Bomen Effect Analyse
41 bomen

Pius X
Uden

Bomen Effect Analyse

Status rapport: Concept 28 juni 2023

Afbeelding 16. Knelpunten locatie 1

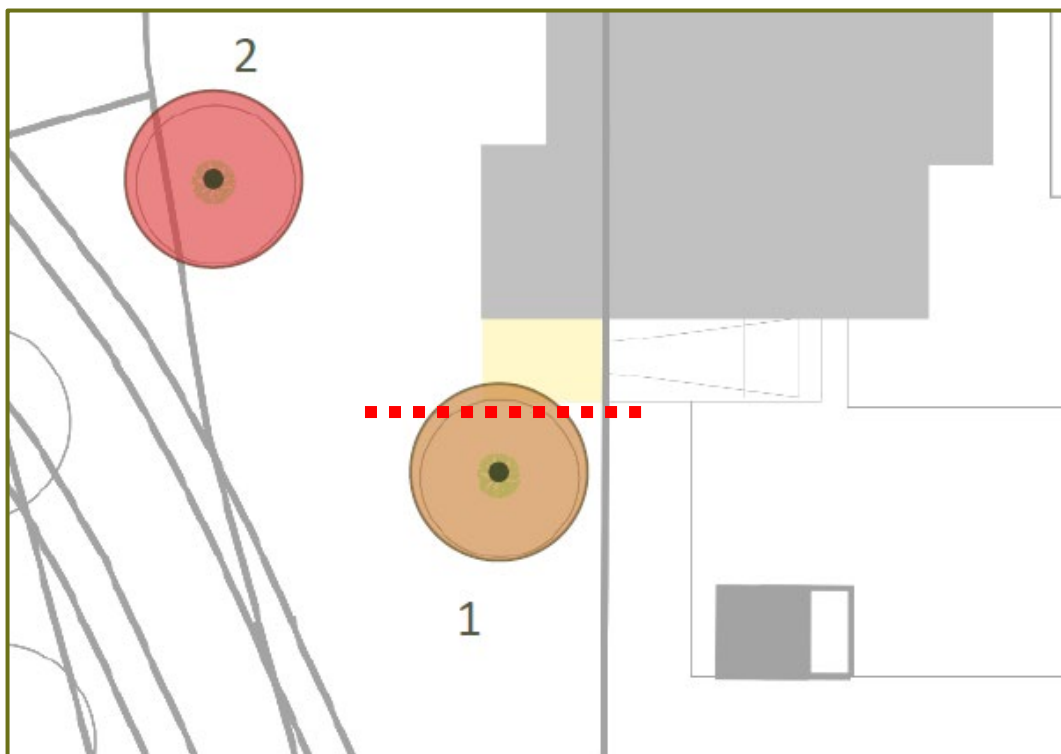
Aan de noordzijde van boom 1 komt een nieuw gebouw, inclusief ingang naar de parkeerkelder. Deze komt op korte afstand van boom 1, zie rode stippellijn.

Geadviseerd wordt de witte paardenkastanjes 1 en 2 te kappen.

Afbeelding 17. Knelpunten locatie 2

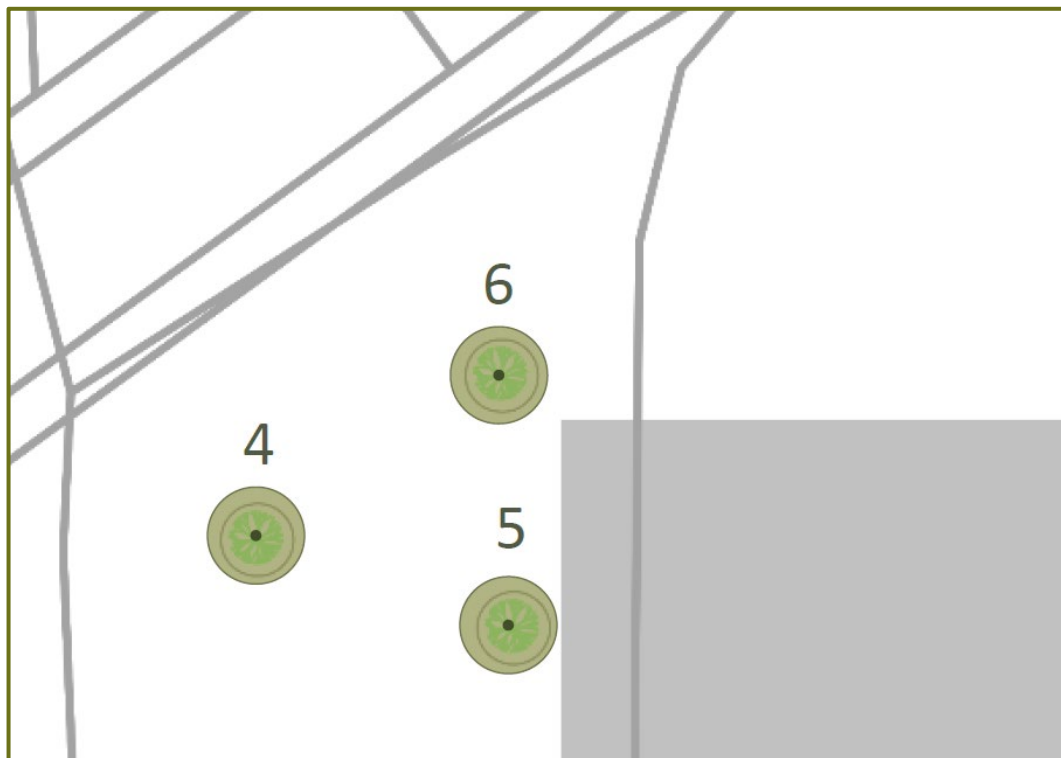
Het nieuwe gebouw komt op korte afstand van de bomen 4 t/m 6.

De bomen 5 en 6 kunnen niet duurzaam behouden blijven. Ook boom 4 staat in het werkgebied.

Geadviseerd wordt de bomen 4, 5 en 6 te verplanten.

Afbeelding 18. Knelpunten locatie 3

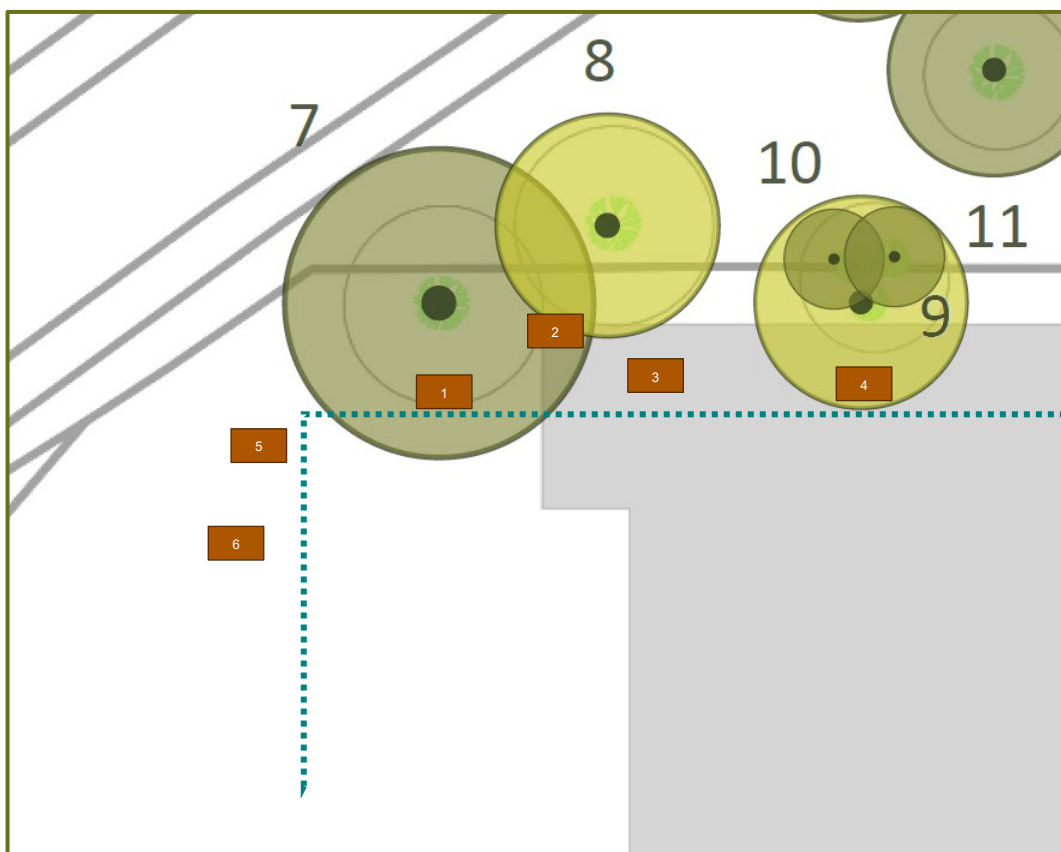
Het oude gebouw, zie blauwe stippellijn, wordt gesloopt. Het nieuwe gebouw komt hoger uit en dichterbij de bomen 7 t/m 11. Er is vooral gekeken naar de situatie van valse acacia 7.

Het realiseren van het nieuwe gebouw heeft negatieve gevolgen voor de bomen. Het nieuwe gebouw komt in de groeiplaats van de bomen. Het percentage wortelverlies bij de valse acacia 7 en de lijsterbes 9 is 30 – 40 %. Dit percentage is onacceptabel. De bomen kunnen niet duurzaam behouden blijven.

Geadviseerd wordt om de bomen 7 en 9 te behouden. Met name de valse acacia 7. Daarvoor dient het ontwerp te worden aangepast. Het nieuwe gebouw dient verder van de bomen af gesitueerd te worden. Daarbij wordt geadviseerd de bomen te beschermen gedurende de werkzaamheden en de bomen te voorzien van extra toekomstige groeiruimte, zie onderstaande afbeelding.

Afbeelding 31. Knelpunten locatie 4

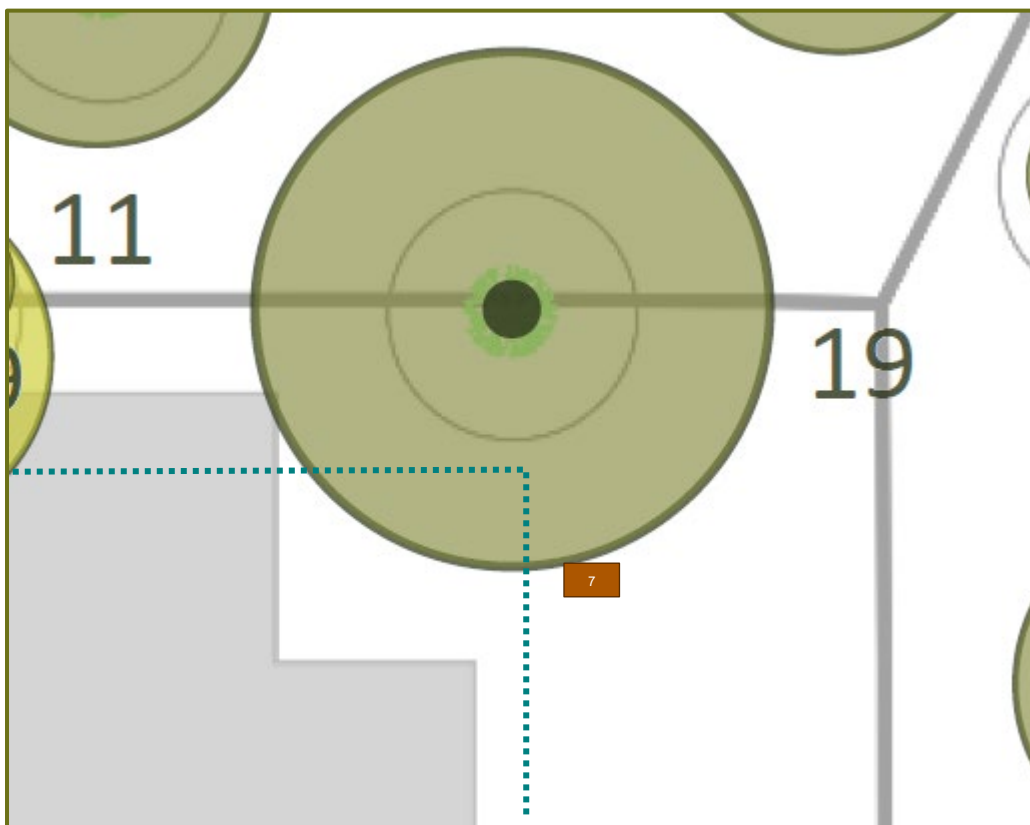
Het oude gebouw, zie blauwe stippellijn, wordt gesloopt. Het nieuwe gebouw komt verder van boom 19.

Het realiseren van het nieuwe gebouw heeft nauwelijks negatieve gevolgen voor de boom. Het gebouw komt verder van de boom af. Het percentage wortelverlies bij de gewone esdoorn 19 is 0 - 5 %. Dit percentage is acceptabel.

Geadviseerd wordt om gewone esdoorn 19 te behouden. Geadviseerd wordt boom 19 te beschermen gedurende de werkzaamheden en de boom te voorzien van extra toekomstige groeiruimte, zie *bijlage 3* en aanbevelingen in *paragraaf 4.3*.

Afbeelding 35. Knelpunten locatie 5

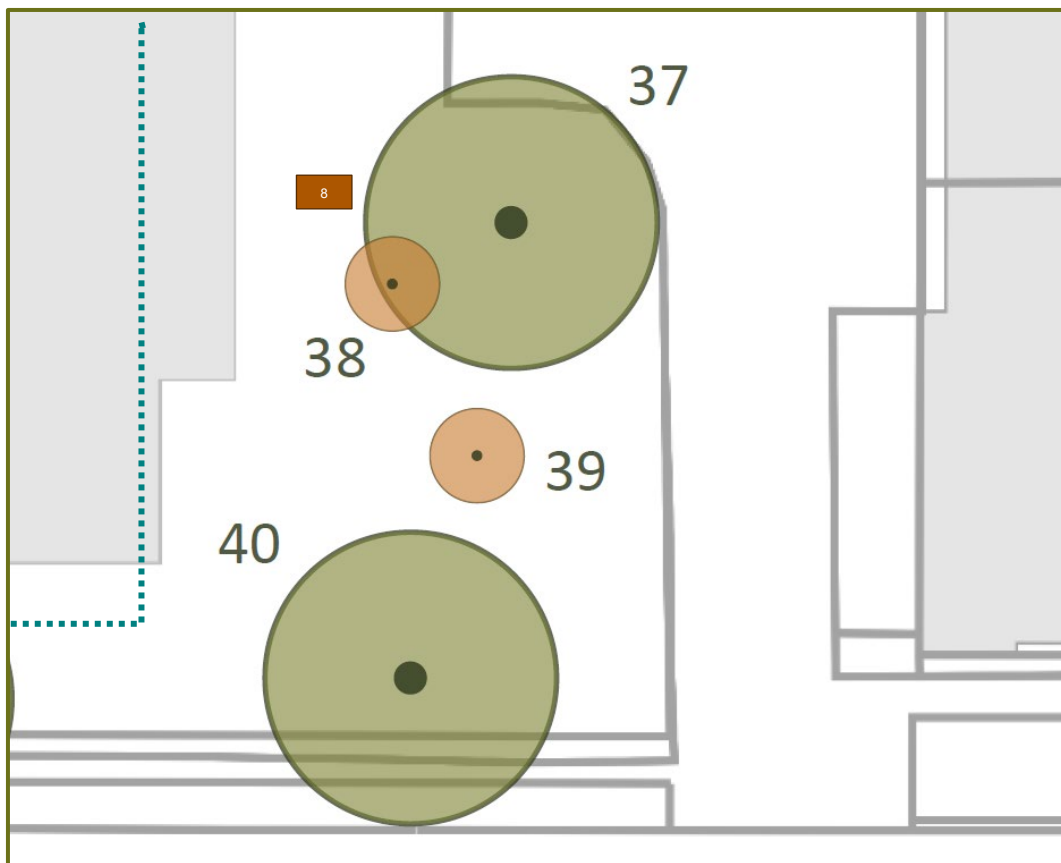
Het oude gebouw, zie blauwe stippellijn, wordt gesloopt. Het nieuwe gebouw komt dichterbij de bomen 37 t/m 40.

Het slopen van het huidige gebouw heeft een beperkte kans op schade aan de wortels en de kronen van de bomen. Het realiseren van het nieuwe gebouw heeft nauwelijks negatieve gevolgen voor de bomen.

Geadviseerd wordt om de bomen 37 en 40 te behouden. Bij een nieuwe inrichting van de openbare ruimte dient de ruimte onder de kroonprojectie en 2 meter daarbuiten onverharde te blijven. Intensief gazon mag niet dichters dan 2 meter uit de stam te worden gesitueerd. Deze ruimte (boomspiegel) dient te worden ingericht met een laag mulch⁵ of een groenblijvende bodembedekker.

Geadviseerd wordt om de berken 38 en 39 met de verminderde conditie te kappen.

Geadviseerd wordt de onverharde groeiruimte van de bomen 37 en 40 te beschermen met bouwhekken gedurende de werkzaamheden.

Afbeelding 38. Knelpunten locatie 56

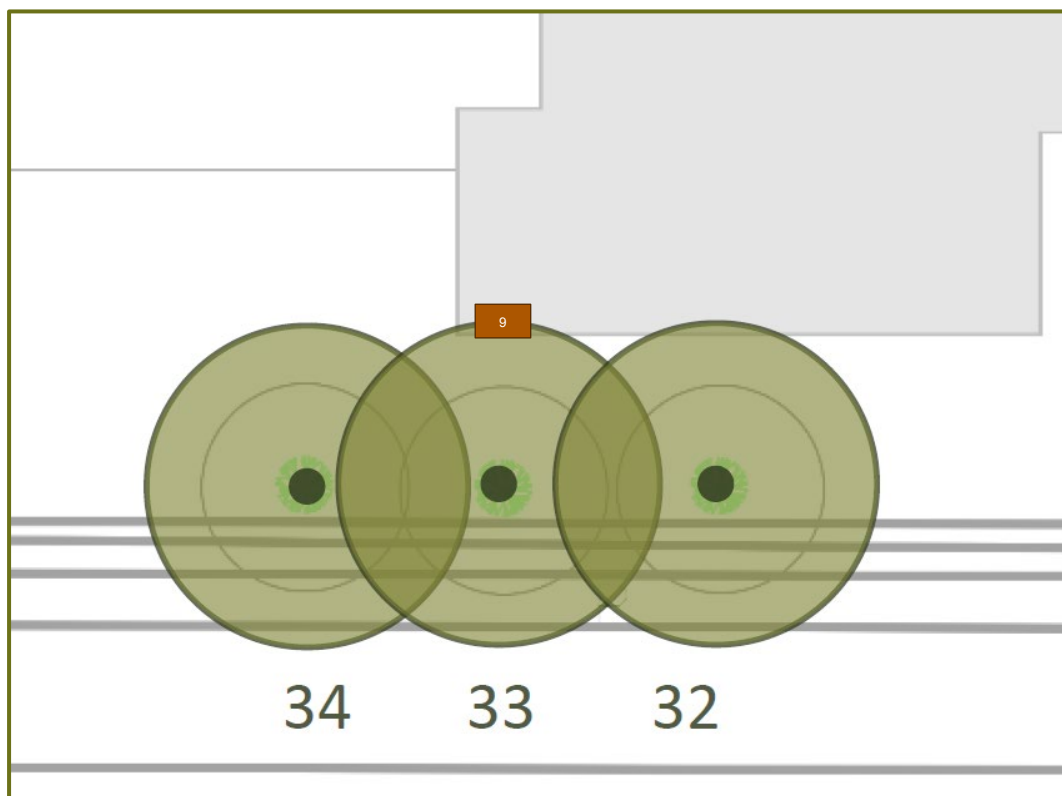
Het nieuwe gebouw komt dicht bij de bomen 32 t/m 34.

Het gebouw komt op korte afstand van de kronen. De kronen reiken tot circa 5,5 meter uit de stam. De kans op schade aan de kronen is hierdoor verhoogd, daar waar ook nog enige werkruimte (steiger e.d.) benodigd is. Het eenzijdig innemen van de kronen met 2-3 meter is vaktechnisch en esthetisch onacceptabel.

Daarbij wordt ook de toekomstige groeiruimte van de Hollandse linden beperkt. Een nieuw gebouw tegen de kronen situeren geeft alleen maar beheerproblemen en verhoogde kosten in de toekomst.

Geadviseerd wordt om de Hollandse linden 32 t/m 34 te behouden. Daarvoor dient het ontwerp te worden aangepast. Het nieuwe gebouw dient verder van de bomen af gesitueerd te worden.

Daarbij wordt geadviseerd de bomen te beschermen gedurende de werkzaamheden en de bomen te voorzien van extra toekomstige groeiruimte, zie *bijlage 3*. Na het zorgvuldig verwijderen van de huidige verharding, dient de groeiplaats tenminste 4-5 meter breed en 1,1 meter diep te worden aangevuld met bomengrond, circa 100 m³.

Bijlage 3. Aanbevelingen schematisch

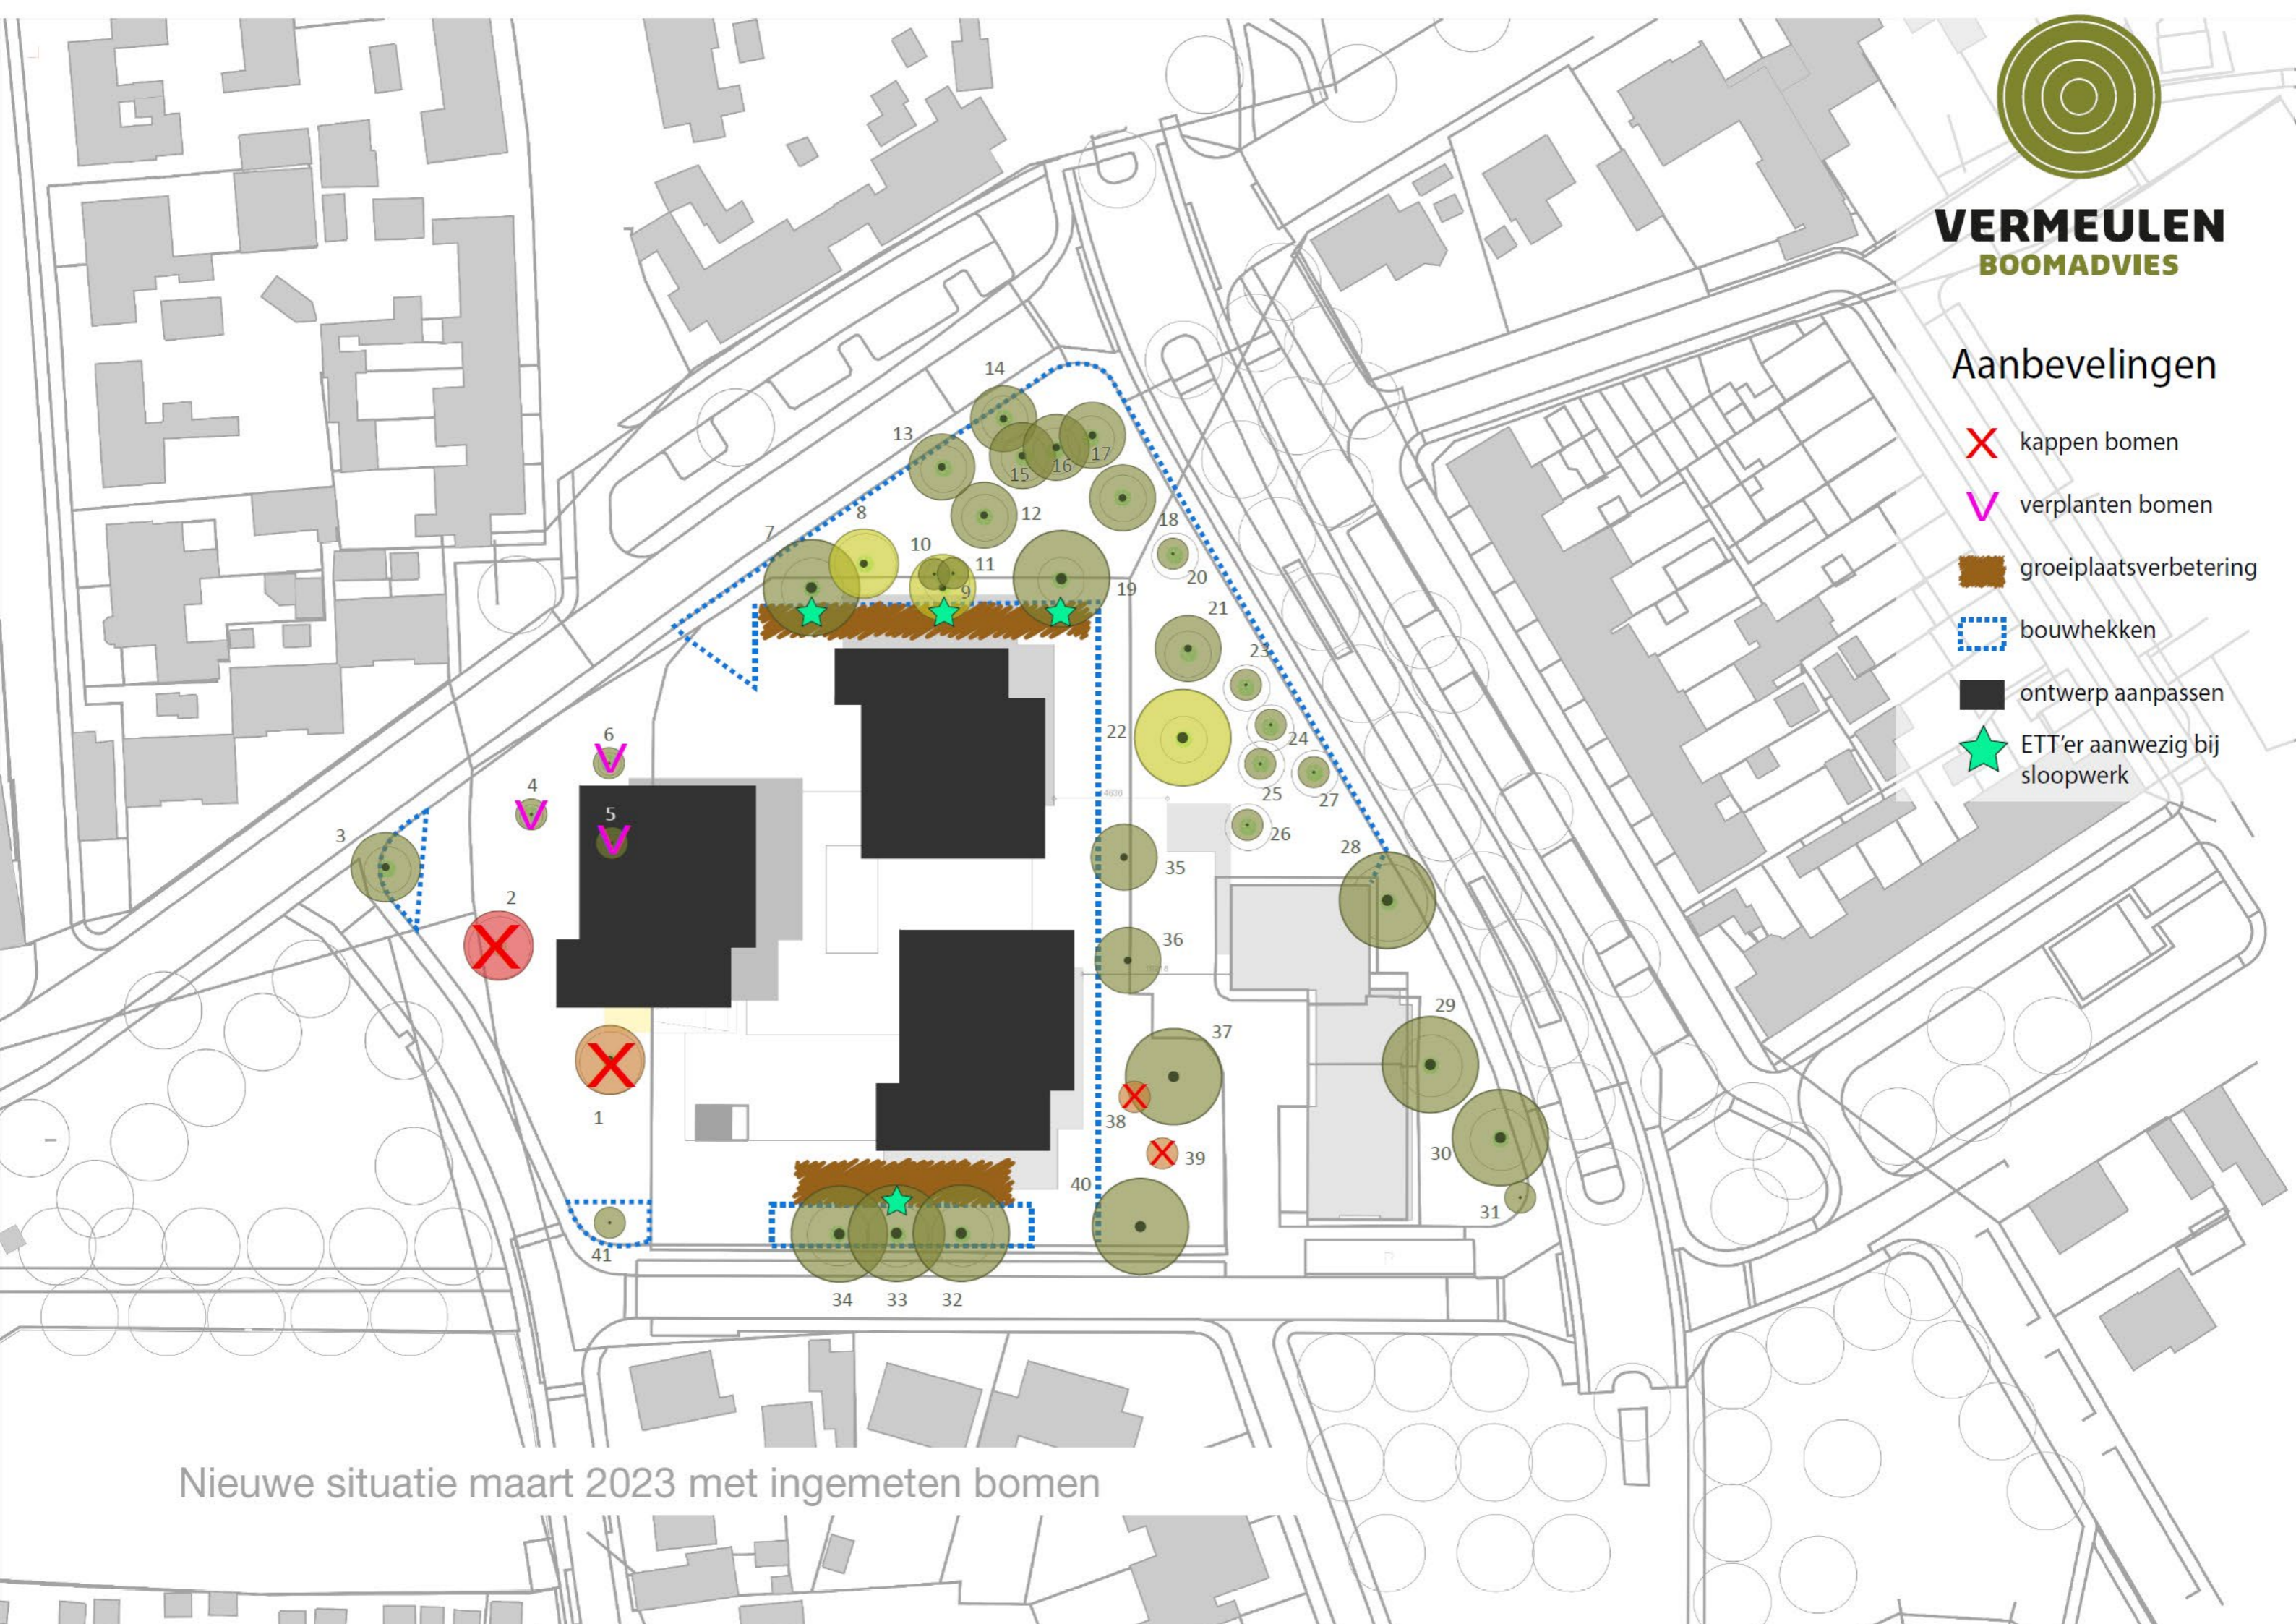
- ⊙ Gunstiger positioneren van nieuw gebouw bij bomen 7 t/m 11 en boom 19.
- ⊙ Gunstiger positioneren van nieuw gebouw bij bomen 32 t/m 34.
- ⊙ Na het slopen van het huidige gebouw of verwijderen van verharding dienen de groeiplaatsen te worden verruimd voor voldoende toekomstige groei. Aanbrengen van bomengrond nabij de bomen 7 t/m 11, 19 en 32 t/m 34.
- ⊙ Het slopen van het huidige gebouw of verwijderen van verharding alleen in samenwerking met een European Tree Technician en na plaatsing boombescherming.
- ⊙ Kappen van de bomen 1, 2, 38 en 39.
- ⊙ Verplanten van de bomen 4, 5 en 6.

-  kappen bomen
-  verplanten bomen
-  groeiplaatsverbetering
-  bouwhekken
-  ontwerp aanpassen
-  ETT'er aanwezig bij sloopwerk
